COMUNE DI FERRARA

Oggetto: Valutazione di Impatto Ambientale ai sensi dell'art. 23 – 24 – 25 – del D.Lgs. n.152/06 e s.m.i. di competenza del Ministero dell'Ambiente e della Tutela del Territorio e del Mare relativa al progetto definitivo Autostrada Regionale Cispadana dal casello di Reggiolo – Rolo sulla A22 al casello Ferrara Sud sulla A13. **Trasmissione parere.**

ALLEGATO:

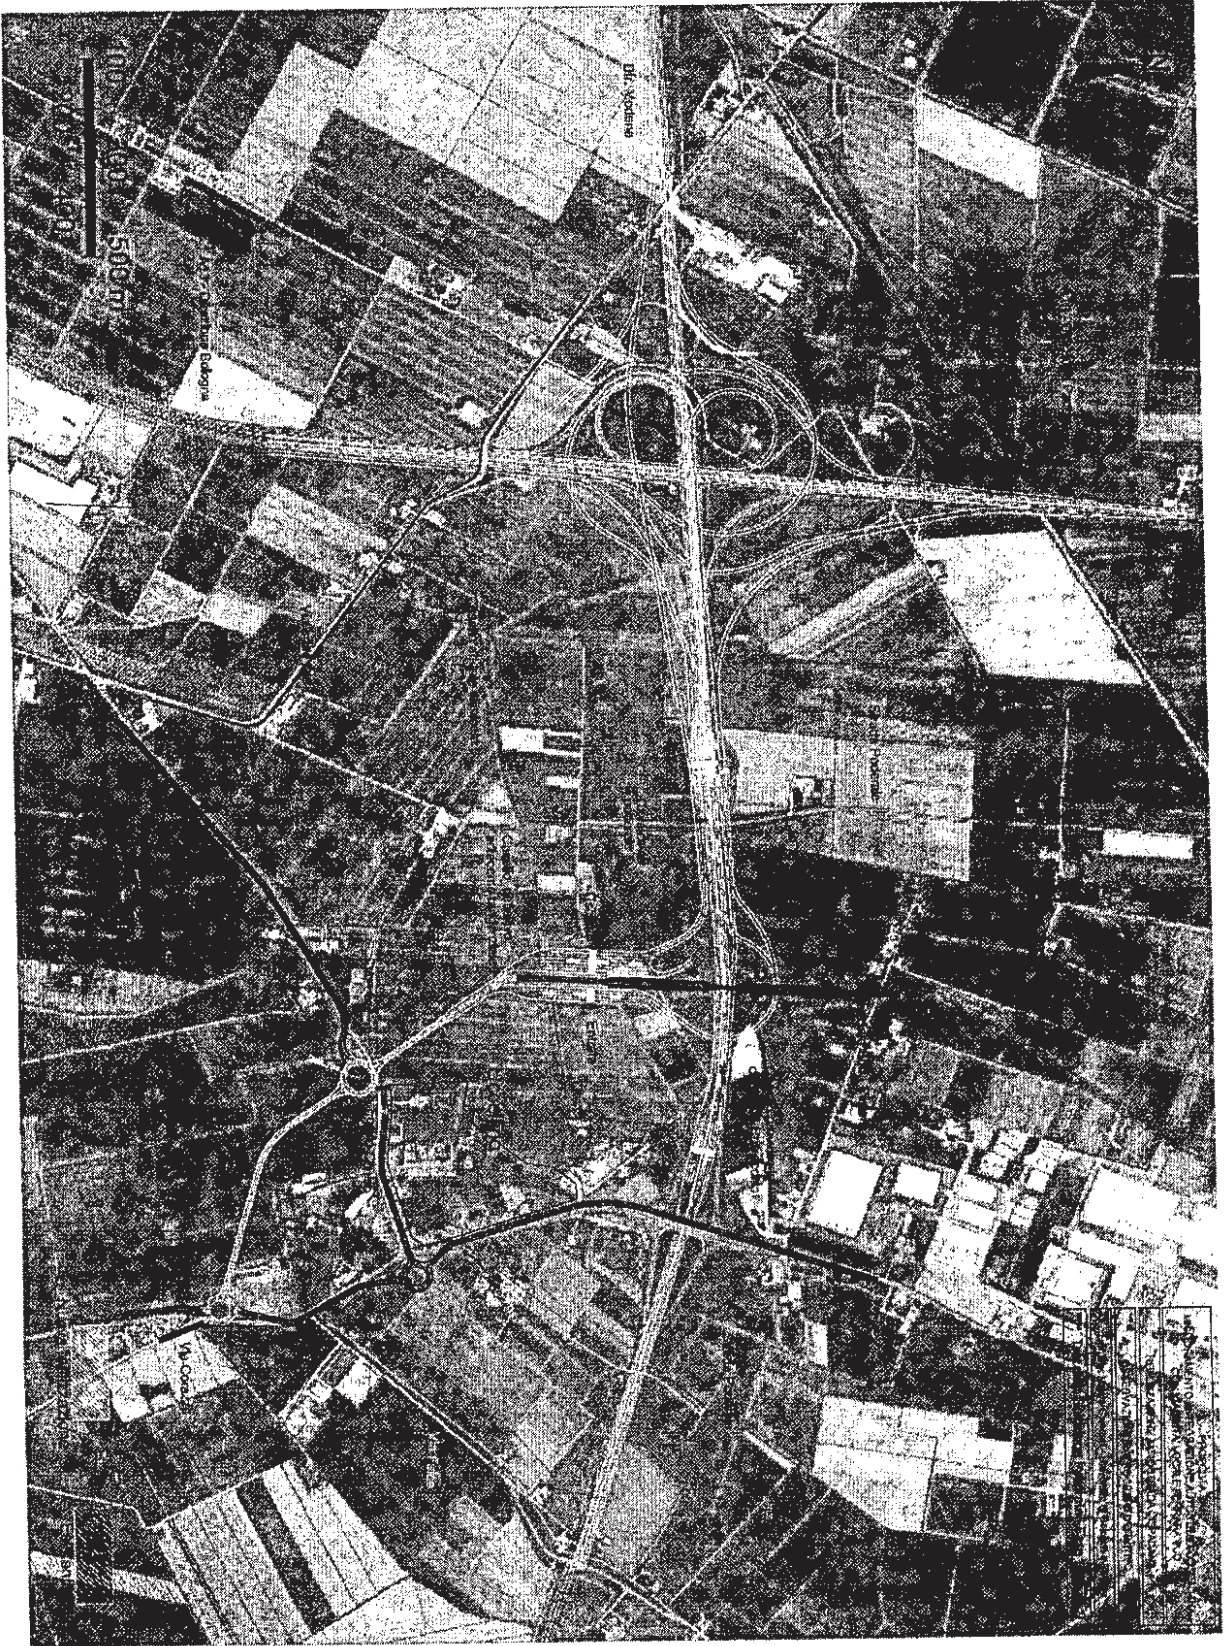
Questa Amministrazione in sede di richiesta di integrazioni al progetto definitivo sottoposto alla V.I.A. ha richiesto la valutazione di una diversa "soluzione funzionale" del casello Ferrara Sud allegando anche tavola specifica, rispetto a quella riportata nel progetto definitivo richiedendo un'analisi degli aspetti tecnici e degli impatti ambientali connessi.

Nella documentazione integrativa presentata dalla Società ARC S.p.A. viene riportata una risposta a tale integrazione nella quale viene indicato che la soluzione progettuale prevista nel progetto definitivo risulta essere migliore rispetto a quella proposta da questa Amministrazione.

La risposta fornita risulta però essere priva di qualsiasi elaborato grafico che dimostri la rispondenza di tali conclusioni e che dia la possibilità a questa Amministrazione di verificare il miglior effetto. Per quanto riguarda l'aspetto ambientale viene indicato che la soluzione proposta dall'Amministrazione risulta essere maggiormente impattante dal punto di vista paesaggistico, non viene detto null'altro sulle altre matrici ambientali interessate dalla realizzazione di un'infrastruttura di questa entità.

Si ritiene pertanto di ribadire nuovamente il concetto che in sede di progettazione esecutiva venga tenuta in considerazione la proposta progettuale presentata da questa amministrazione che si riporta in Allegato, che a nostro avviso risulta essere migliorativa in quanto:

- o Riduce il consumo di suolo e la frammentazione delle proprietà agricole interessate: infatti, mentre la soluzione proposta da ARC occupa, per lo svincolo raccordo Ferrara/SS64 ed il raccordo con la tangenziale Ovest, una superficie pari a 13,7 ha, impegnando terreni produttivi agricoli sia in destra che in sinistra della SS64, la soluzione proposta dal Comune di Ferrara impegna terreni solo in sinistra della SS64 per una superficie pari a 11,7 ha, con un risparmio di suolo di circa 20.000 mq; viene inoltre interessato un numero inferiore di aziende agricole e non viene compromesso un settore importante di territorio a est della SS64 che potrebbe essere utilizzato per futuri sviluppi della città.
- o Semplifica il raccordo fra il casello autostradale, la SS64 e la tangenziale Ovest di ingresso alla città, evitando un nodo, come quello proposto da ARC sulla SS64, in

cui confluiscono viabilità territoriale e strade secondarie con prevedibili difficoltà di funzionamento.

- Consente una perfetta interazione e funzionalità complessiva del sistema delle infrastrutture Cispadana e Tangenziale Ovest, interventi importanti per il nostro territorio per consentire una diminuzione del traffico sulle arterie secondarie di accesso alla città;

- Consente di far confluire il traffico in uscita dal casello autostradale di Ferrara Sud sulla Tangenziale Ovest, impedendo che i flussi di traffico, per il raggiungimento del centro cittadino, sfruttino esclusivamente la Via Bologna determinando congestioni e rallentamenti, con inevitabili ripercussioni in termini di inquinamento atmosferico e acustico in zone della città che presentano una elevata densità abitativa;

- Consente di evitare la costruzione di un anello stradale (autostrada/tangenziale) che accerchia il centro abitato dell'Uccellino;
- Consente inoltre di realizzare la rotatoria, che collega la tangenziale ovest con la SS64, all'intersezione con la Via Corazza (poco più a sud del punto ipotizzato nel progetto definitivo) in modo da migliorare il collegamento con la frazione di San Martino e al contempo allontanarsi dalla rotatoria che è stata costruita all'intersezione con la SP8 Via Poggio Renatico dalla Provincia di Ferrara. Con lo spostamento della rotatoria a sud viene mantenuto l'innesto di Via Falce sulla via Bologna che nella soluzione ipotizzata viene invece collegata alla rotatoria attraverso una strada che oggi dà accesso a sole proprietà private.

Si chiede inoltre di fornire giustificazione al fatto che lo svincolo di Ferrara sud sia stato previsto della tipologia a trombetta a differenza della tipologia a racchetta prevista per gli altri svincoli.

1. Per gli interventi che riguardano il territorio Comunale, in particolare per quanto riguarda la progettazione del Casello Ferrara Sud, si richiede l'istituzione di un tavolo tecnico, nel quale il Comune di Ferrara, con i vari servizi interessati, sia chiamato ad esprimere un parere vincolante sulle varie soluzioni progettuali proposte dal punto di vista della conformità urbanistica, ambientale e della mobilità;
2. Che anche lo svincolo di Ferrara sud venga previsto della tipologia a racchetta, come tutti gli altri svincoli. Tale configurazione, essendo molto compatta, occupa una minore porzione di territorio rispetto alla tipologia "a trombetta"; inoltre non presenta tratti bidirezionali e manovre indirette, aumentando conseguentemente la sicurezza della circolazione.
